改善箇所説明図

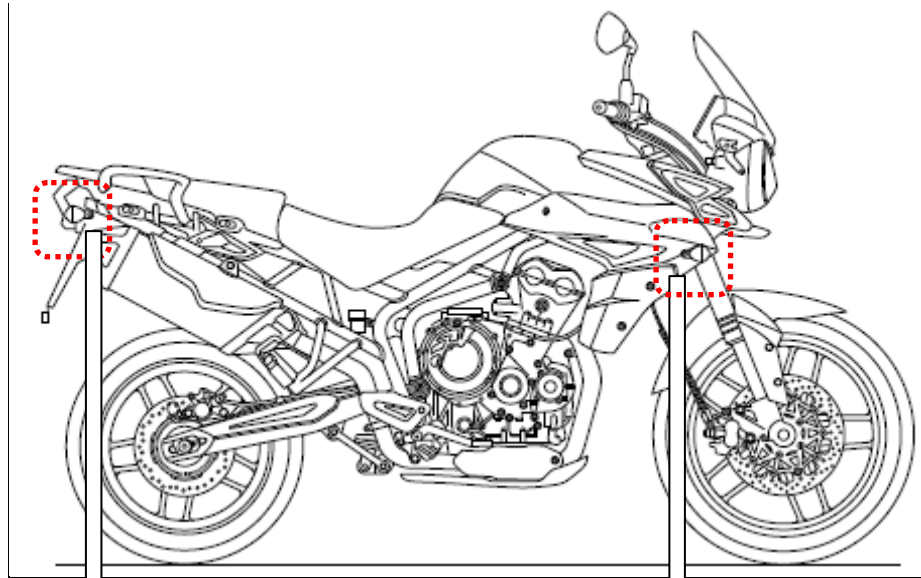
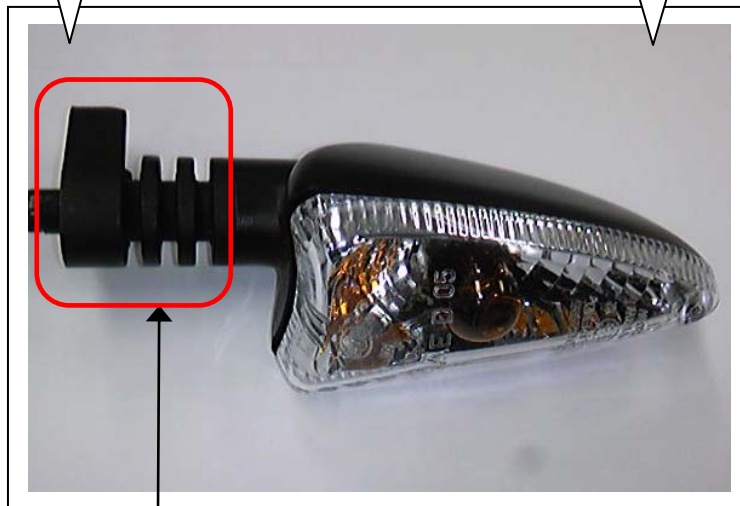
基準不適合発生箇所

前後部の方向指示器の樹脂製取付部分の原料が不適切だったため、強度が不足しており、振動や衝撃により取付部分に亀裂が発生する可能性がある。そのままの状態で使用を続けて亀裂が進行すると、取付部分が破断して方向指示器がぶら下がる可能性がある。

改善の内容

全車両、前後部の方向指示器の取付部分を良品と交換する。
